表A.0.7 监 理 通 知 单

工程名称：：德必福宠物食品（滁州）有限公司 0.78MW 屋顶分布式光伏发电项目

编号：DBFCWSP-CZZH-TZD-C07-002

事由：水泥墩破损的质量整改问题

附图2张

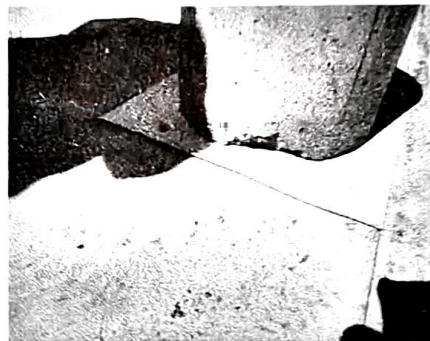
内容：经我单位监理人员于2025年04月02日现场巡查发现，你单位施工的2号楼水泥屋面，有少部分水泥墩表面出现大面积剥落，致使内部骨料外露，部分水泥墩边角缺失严重，及大地影响了水泥墩外观质量。依据规范要求《混凝土结构工程施工质量验收规范》（GB50204-2015）要求你单位对水泥墩施工发现的问题立即整改，否则不允许进入下道工序

针对以上问题请贵公司接到通知后，以上问题即刻进行整改，整改后报我监理部进行复检，如有异议尽快与我监理部联系。
